改善箇所説明図

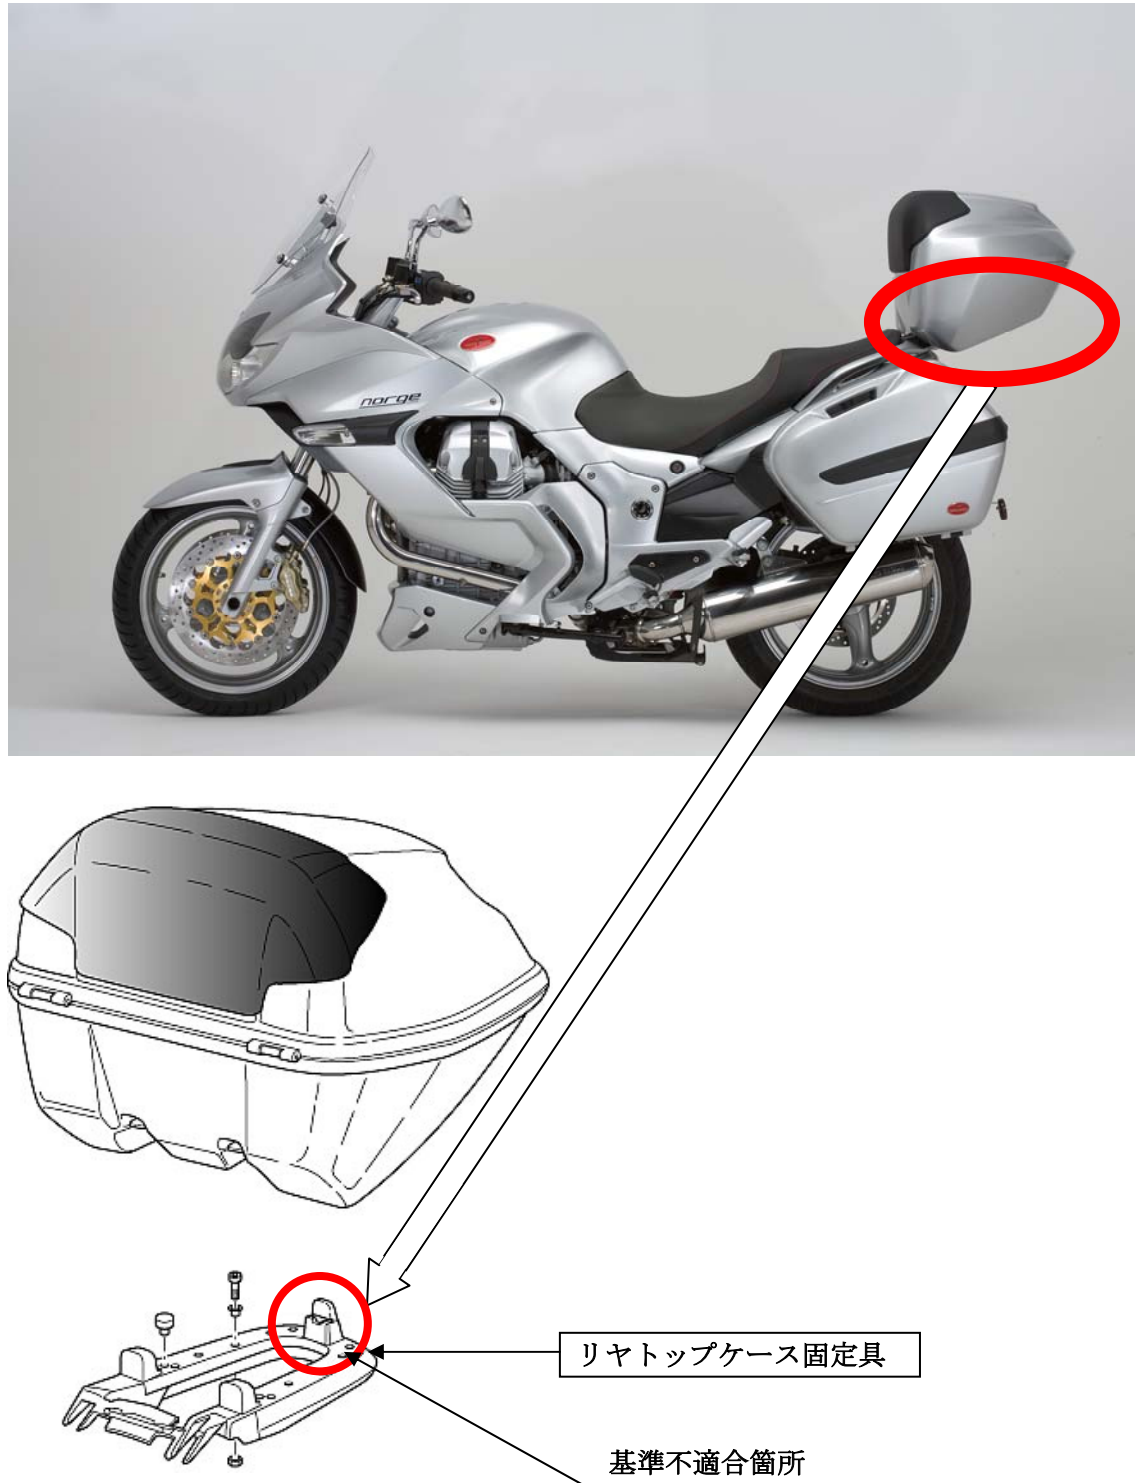
基準不適合箇所

リヤトップケース（荷物ボックス）の固定具の強度が不足しているため、当該固定具が破損し、最悪の場合、リヤトップケースが脱落するおそれがある。

改善内容 全車両、リヤトップケースの固定具を対策品と交換する。
